## DIREZIONE GENERALE AMBIENTE

### *Settore Ecosistema Costiero e Acque*

*Class./Fasc. 2026/13.17.1/40-2*

OGGETTO: S1078 - Procedimento di Verifica di assoggettabilità a VIA sul progetto denominato "Realizzazione di un tratto di arginatura lungo il torrente Prino, posto nella porzione immediatamente a valle del viadotto autostradale, nel comune di Imperia".
Proponente: Centro Petroli Impianti S.p.A.
Comunicazione pubblicazione documentazione per procedimento di verifica di assoggettabilità a VIA ex art. 19 comma 3 e 4 del D. Lgs. n. 152/2006.
*Contributo.*

Nelle immagini seguenti si riportano la localizzazione dell'area di intervento (a sinistra) e l'immagine della sezione tipologica della scogliera (a destra) tratta dallo Studio preliminare ambientale revisionato (elaborato *V16_Studio_Prel_Amb_rev1*).

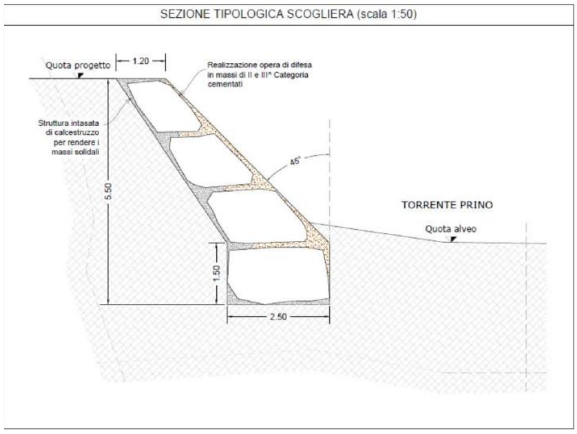
Si prende atto, innanzitutto, della modifica al progetto inizialmente presentato, a seguito di specifiche richieste da parte del settore regionale competente, relativamente all'angolo della scarpata rispetto alla verticale che è previsto di 45° rispetto ai precedenti 25°.

Per quanto sopra esposto, per gli aspetti di competenza si esprime parere favorevole rispetto agli obiettivi di tutela delle acque, subordinatamente alla seguente condizione ambientale: in coerenza con l'art. 6 del Regolamento regionale 3/2011, il proponente dovrà prevedere l'inserimento di talee di specie riparie autoctone idonee al contesto del tratto terminale del Torrente Prino (privilegiando in particolare *Tamarix gallica* e *Salix* spp.), da collocarsi prioritariamente in interstizi della scogliera in massi ciclopici, nei punti in cui ciò risulti tecnicamente compatibile con le caratteristiche costruttive dell'opera e con la sua funzionalità idraulica e strutturale; qualora tale collocazione non risulti in tutto o in parte praticabile, le talee dovranno essere messe a dimora sulla sommità della scogliera o nelle porzioni immediatamente retrostanti e spondali comunque idonee, in modo da garantire comunque un effetto di mitigazione dell'artificializzazione e di progressiva ricostituzione della fascia riparia.
